GZ: QM - 9KE 2211 / SE 2.1

ÄNDERUNGSVORGANG NR. 60: MOBILE ABSCHIRMWÄNDE  
ZUSTIMMUNGSVERFAHREN  
TECHNISCHE BESCHREIBUNG MIT VERFAHRENSRECHTLICHER BEWERTUNG

**Titel der Unterlage:**  
 Änderungsvorgang Nr. 60: Mobile Abschirmwände  
 Zustimmungsverfahren  
 Technische Beschreibung mit verfahrensrechtlicher Bewertung

Abbildung 1: Mögliche Aufstellorte der mobilen Abschirmungen in der Umladehalle

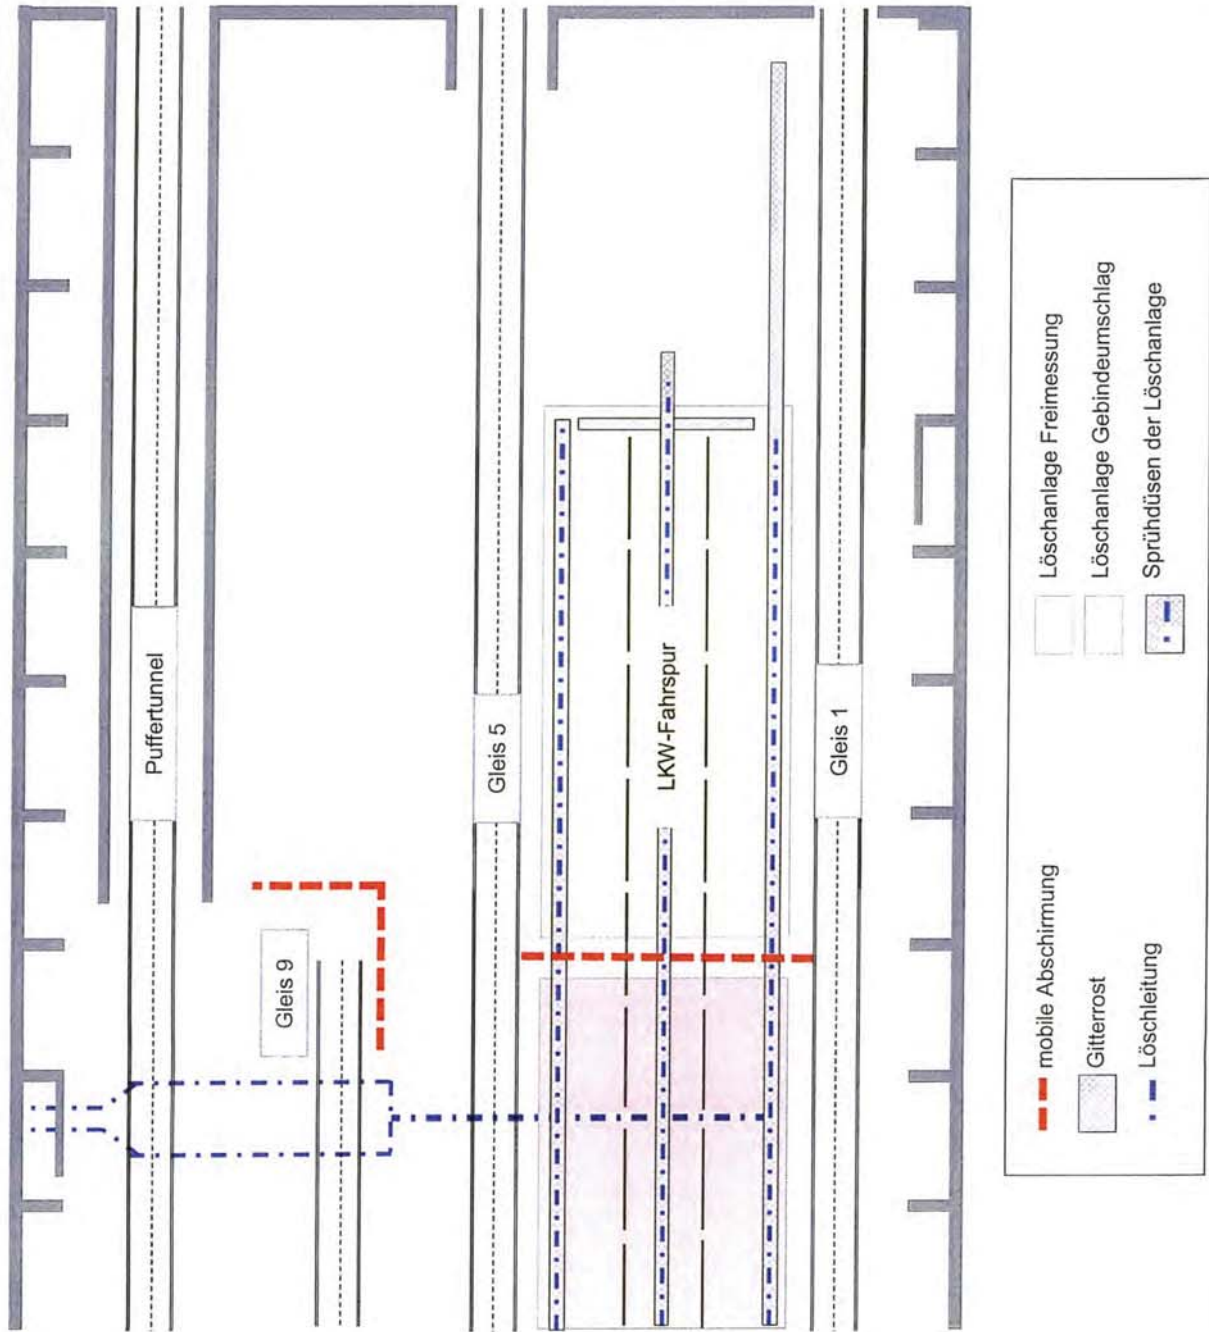
Eine Aufstellung von quasi-mobilen Abschirmwänden am planfestgestellten Ort der Freimessung der Anlieferfahrzeuge führt dazu, dass die dort befindliche Sprühwasserlöschanlage ihre Funktion nicht erfüllen kann, da sich die Seitenstränge der Anlage aus Sicht des LKW hinter den auf dem Hallenboden stehenden quasi-mobilen Abschirmwänden befinden und somit die Löschdüsen verschatten. Um die Funktion der Löschanlage nicht zu gefährden und eine effektive Abschirmung von Abfallgebinden in der Umladehalle zu erzielen, sollen andere Standorte zur Aufstellung der mobilen Abschirmungen im Freimessbereich gewählt werden. Um die späteren betrieblichen Erfordernisse und Gegebenheiten berücksichtigen zu können, soll von der generellen Festlegung fester Standorte für die quasi-mobilen Abschirmwände in der Umladehalle abgewichen und die Standorte entsprechend flexibel gewählt werden.

Als relevante Strahlenquellen kommen die Abfallgebinde auf Gleis 9 sowie Abfallgebinde auf den Entladepositionen der Anlieferfahrzeuge in Frage. Mögliche Stand-

orte der mobilen Abschirmungen sind im Falle einer Einstrahlung aus dem Gleis 9 der Bereich neben diesem Gleis und im Falle einer Einstrahlung aus der Entlade- position der Anlieferfahrzeuge der Bereich zwischen den Fahrzeugen und dem Frei- messplatz (siehe hierzu Anhang 1). Für keinen dieser Fälle wäre eine mobile Ab- schirmung im Bereich der Löschanlage erforderlich. Die Anordnung gem. Anhang 1 senkrecht zu den Löschdüsen führt nicht zu einer Funktionsbeeinträchtigung der Löschanlage. Darüber hinaus wird die Handhabung der mobilen Abschirmungen im Zechenbuch /Betriebshandbuch so festgelegt, dass sichergestellt ist, dass die Löschdüsen der Sprühwasserlöscheinrichtung nicht durch diese verschattet werden und somit die Funktionsfähigkeit der Anlage gewährleistet wird. Zusätzlich werden die entsprechenden Bereiche in der Umladehalle durch Markierungen auf dem Hallenboden gekennzeichnet. Diese Markierungen werden erst bei einem tatsächlichen Erfordernis der mobilen Abschirmungen z. B. im Bereich der Freimessung vorgesehen.

**Abbildung 2: Schematische Darstellung des Szenarios "Umsturz einer mobilen Abschirmung auf ein Abfallgebinde"**

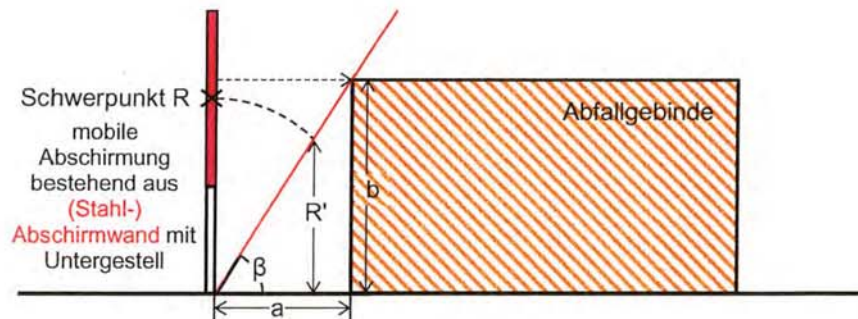
Im Planfeststellungsverfahren wurden im Rahmen einer deterministischen Störfallanalyse die Auswirkungen eines Gebindeabsturzes aus 3 m Höhe betrachtet. Die Abfallgebindermasse beträgt dabei bis zu 20 Mg. Im Zusammenhang mit der beabsichtigten Verwendung einer mobilen Abschirmung ergibt sich die Frage, ob diese Betrachtungen abdeckend sind für den Fall eines Umsturzes einer mobilen Abschirmung auf ein Abfallgebinde.

- Die mobile Abschirmung besteht aus einer Stahlabschirmwand (Dichte  $\rho = 7,86 \text{ g/cm}^3$ ) und einem Untergestell.
- Die Unterkante der Stahlabschirmwand befindet sich in einer Höhe von 100 cm.
- Die Oberkante der Stahlabschirmwand befindet sich in einer Höhe von 300 cm.
- Die Breite der Wand beträgt 150 cm.
- Die Wandstärke beträgt 7,7 cm; dies entspricht dem Abschirmfaktor 10 bei einer Photonenenergie von 0,8 MeV (NB A.5 - 5 des PFB) /13/.
- Die Wand wird 50 cm entfernt von dem Gebinde aufgestellt.

Gemäß EU 208, Anhang A, Blatt 11 (pag. 212) /5/ beträgt die Höhe eines beladenen Plateauwagens ca. 2,80 m. Die mobile Abschirmung ist somit ausreichend hoch, um ein Abfallgebinde auf einem Plateauwagen abzuschirmen. Betrachtet wird der Fall, dass die mobile Abschirmung in Richtung des Abfallgebindes umstürzt (siehe Abbildung 2).

Aufgrund der geringen Fallhöhe  $\Delta R$  beim Umsturz einer mobilen Abschirmung auf ein Abfallgebäude und der geringen Masse der (Stahl-)Abschirmwand  $m_{\text{Wand}}$  im Vergleich zu der Masse eines Abfallgebäudes ist der Störfall "Umsturz einer mobilen Abschirmung auf ein Abfallgebäude" durch die Betrachtung des Lastfalles "Gebäudeabsturz aus 3 m Höhe" abgedeckt.
